東通原子力発電所1号炉審査資料	
資料番号	A1-CA-0132(改1)
提出年月日	2023年12月14日

東通原子力発電所 津波の評価について (コメント回答)

2023年12月14日
東北電力株式会社

審査会合におけるコメント

基準津波評価フロー

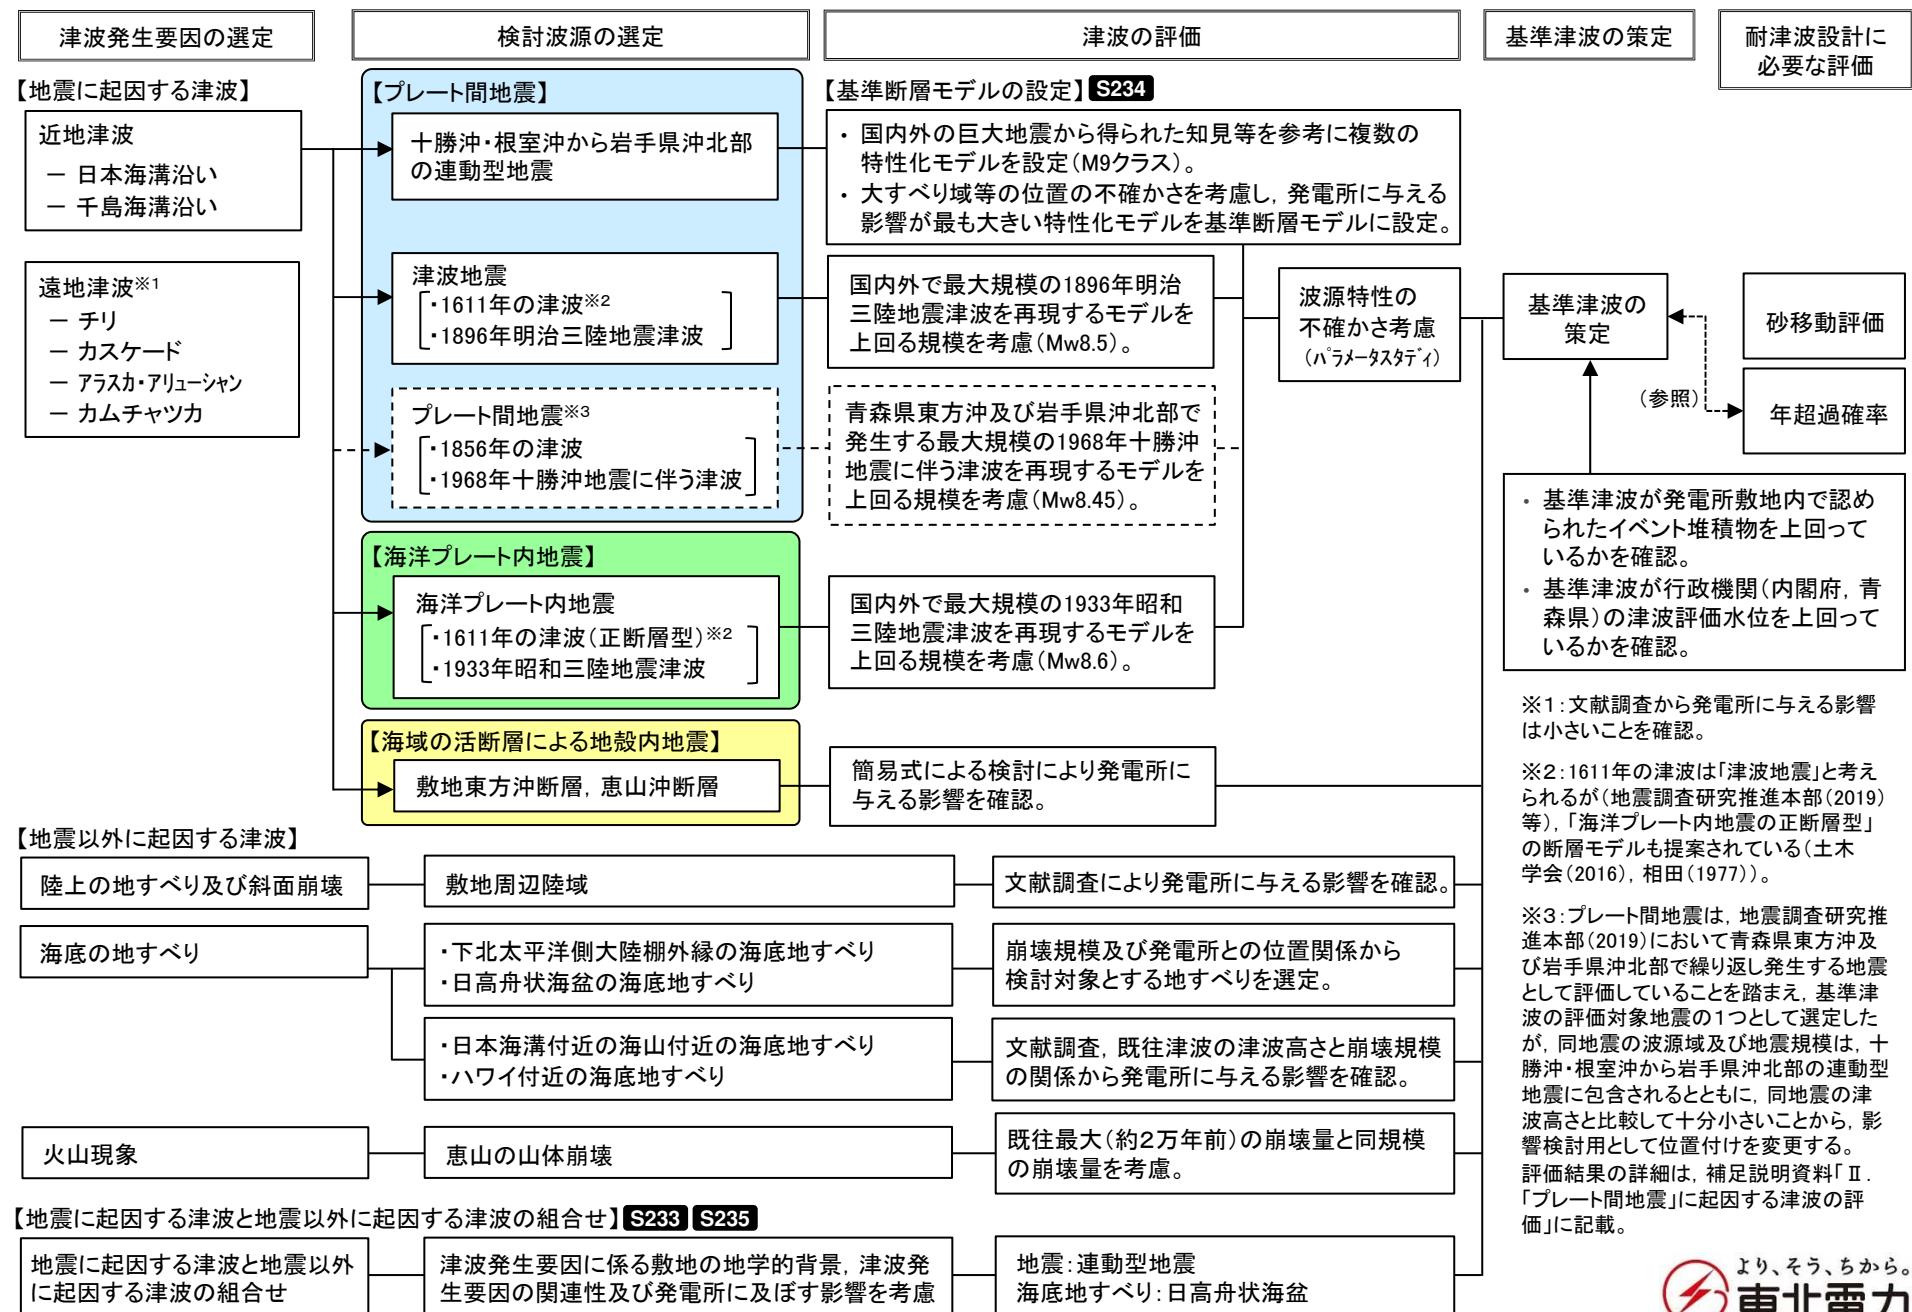
No.	コメント時期	コメント内容
S233	2023年10月6日 第1193回審査会合	地震に起因する津波と地震以外に起因する津波の組合せ評価の対象とする津波の選定プロセスにおいて、日高舟状海盆の海底地すべりと下北太平洋側大陸棚外縁の海底地すべりの地形的特徴の違いを整理すること。
S234	2023年10月6日 第1193回審査会合	十勝沖・根室沖から岩手県沖北部の連動型地震に起因する津波の評価で設定した特性化モデル及び基準断層モデルについて、各モデルの特徴が分かる名称に変更すること。
S235	2023年10月6日 第1193回審査会合	組合せ津波の決定ケースについて、防波堤有無の各条件で代表ケースを検討した上で、どのケースを決定ケースに選定したのか考え方方が分かるように記載の充実を図ること。

資料1-1 p2 修正

■十勝沖・根室沖から岩手県沖北部の連動型地震:特性化モデル設定の基本方針

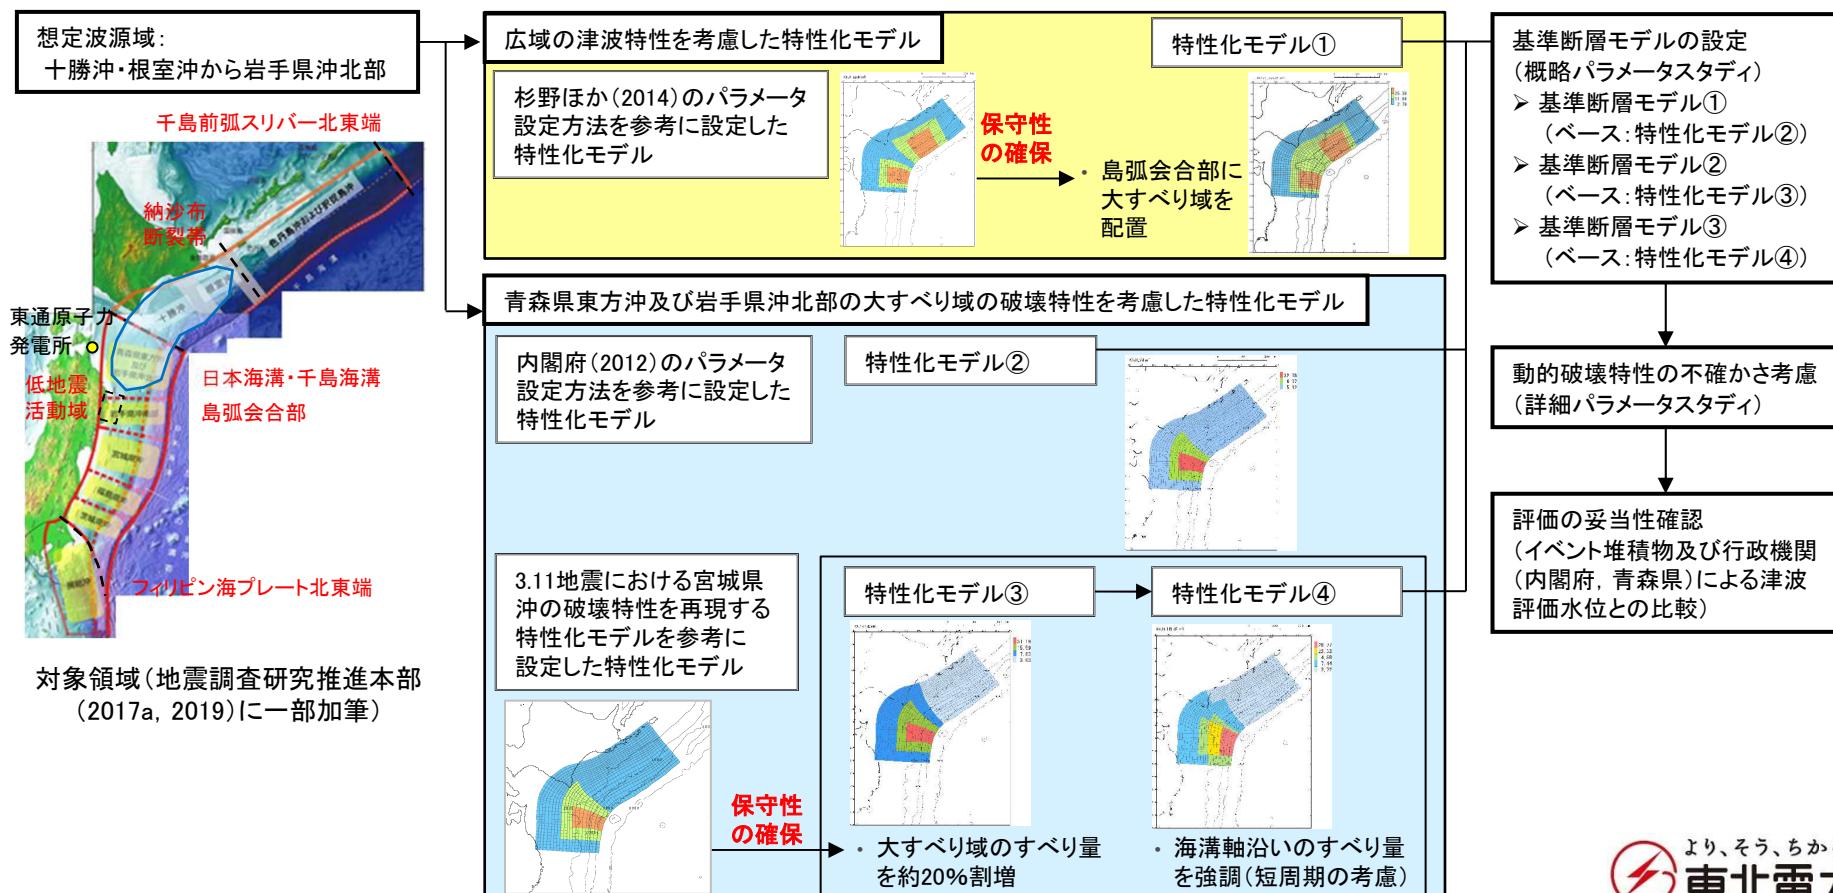
コメントNo.S234への回答

- 3.11地震から得られた知見を踏まえ、広域の津波特性及び地震特性を考慮した複数の特性化モデルを設定している。

(知見 i) 地震特性を再現するモデルと津波特性を再現するモデルは異なり、両モデルの差を埋めるのは、今後検討すべき課題である(杉野ほか(2013))
次の2つのモデルを基本として設定する。

- 津波特性の観点:広域の津波特性(沿岸部の痕跡高)を考慮した特性化モデル
- 地震特性の観点:青森県東方沖及び岩手県沖北部の大すべり域(アスペリティ、固着等)の破壊特性を考慮した特性化モデル

(知見 ii) 沿岸の津波高さに影響を及ぼしたのは、正対する海域で生じた大きなすべり領域である(Satake et al.(2013), 杉野ほか(2013))

青森県東方沖及び岩手県沖北部の大すべり域は、発電所の津波高さに与える影響が大きいことを踏まえ、大すべり域のすべり量、すべり領域について保守性を確保する(科学的想像力の發揮)。

1.3.2 基本方針(設定フロー)

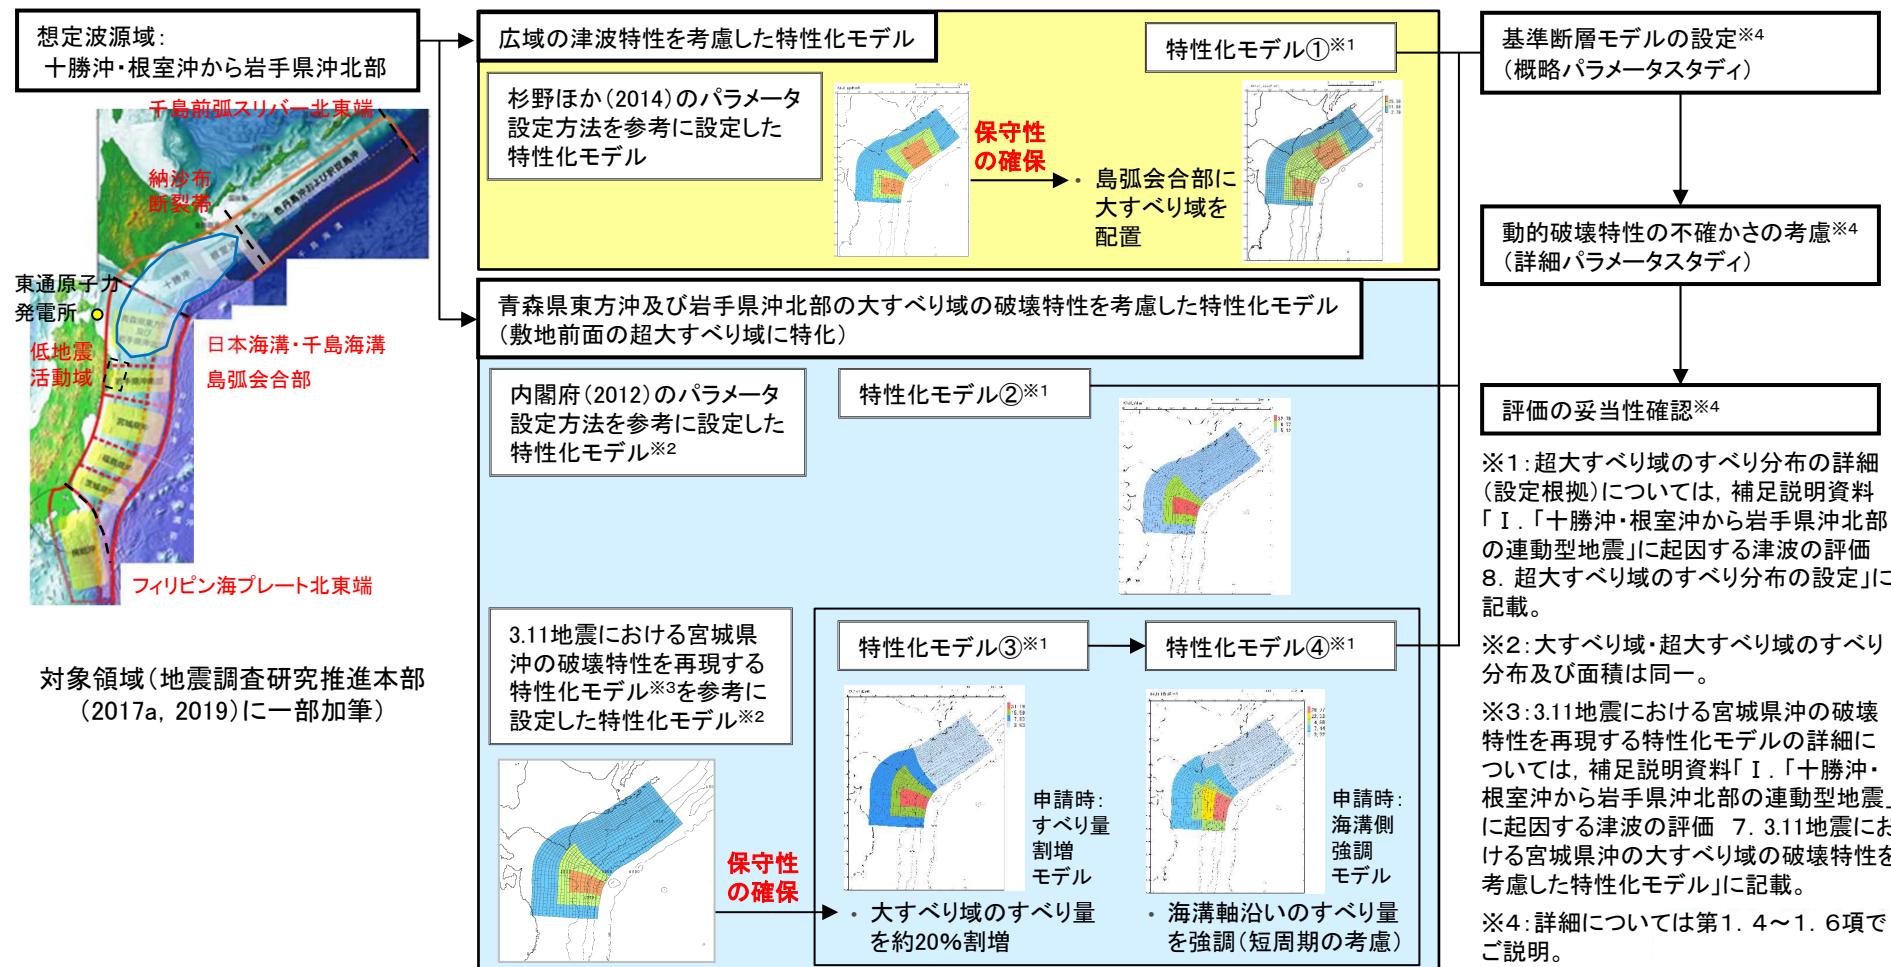
S234

- 3.11地震から得られた知見を踏まえ、広域の津波特性及び地震特性を考慮した複数の特性化モデルを設定する。

(A) 知見 i の反映

次の2つのモデルを基本として設定する。

- 津波特性の観点: 広域の津波特性(沿岸部の痕跡高)を考慮した特性化モデル
- 地震特性の観点: 青森県東方沖及び岩手県沖北部の大すべり域(アスペリティ, 固着等)の破壊特性を考慮した特性化モデル

(B) 知見 ii の反映

青森県東方沖及び岩手県沖北部の大すべり域は、発電所の津波高さに与える影響が大きいことを踏まえ、大すべり域のすべり量、すべり領域について保守性を確保する(科学的想像力の発揮)。
